ГОСТ
25575—
2014

КАЛИБРЫ ДЛЯ СОЕДИНЕНИЙ С ТРАПЕЦЕИДАЛЬНОЙ РЕЗЬБОЙ ОБСАДНЫХ ТРУБ И МУФТ К НИМ

Изменение № 1 ГОСТ 25575 — 2014 Калибры для соединений с трапецеидальной резьбой обсадных труб и муфт к ним. Типы и основные размеры

Рисунок 2 — Профиль резьбы калибра-пробки типов Р и К-Р

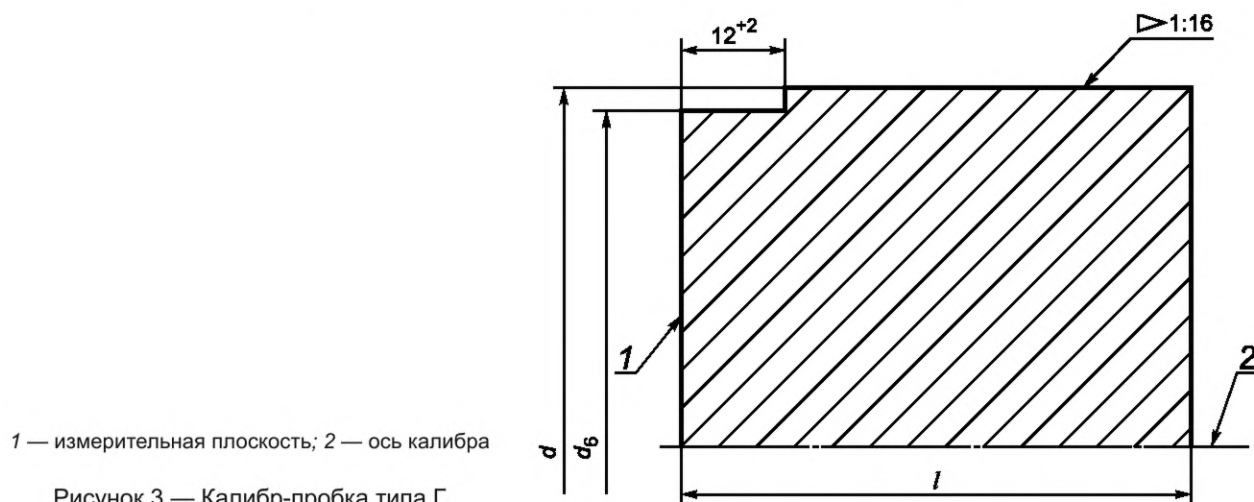
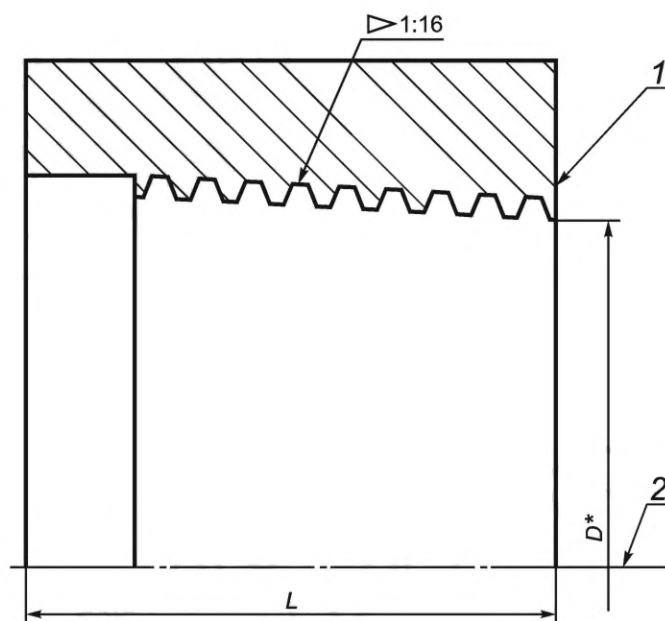
рисунки 2, 5 и 6 изложить в новой редакции:

** Вместо фаски может быть выполнено скругление радиусом не более $0,20^{+0,04}$ мм.

1 — основная плоскость; 2 — линия, параллельная оси резьбы; 3 — ось резьбы;
4 — образующие конуса резьбы

Рисунок 6 — Профиль резьбы калибра-кольца типов Р и К-Р.

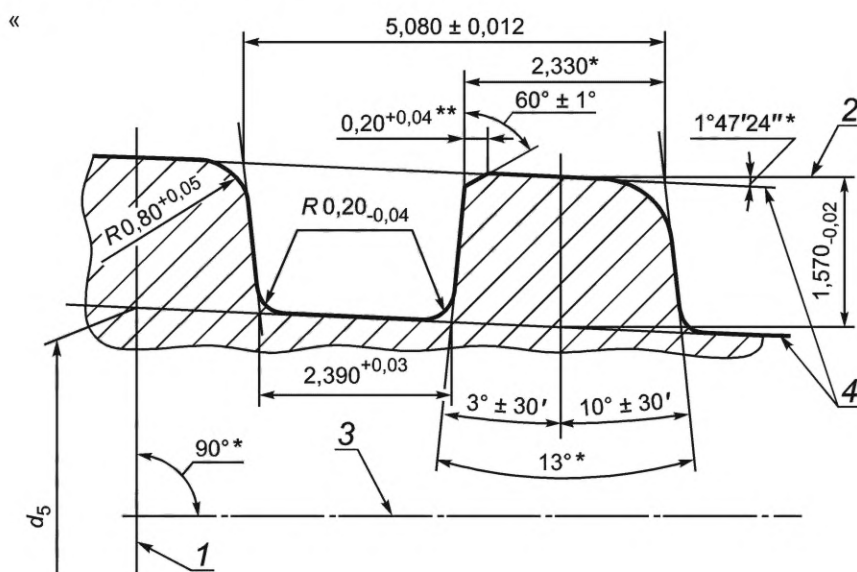
рисунки 2, 5 и 6 изложить в новой редакции:

** Вместо фаски может быть выполнено скругление радиусом не более $0,20^{+0,04}$ мм.

1 — образующие конуса резьбы; 2 — линия, параллельная оси резьбы; 3 — ось резьбы
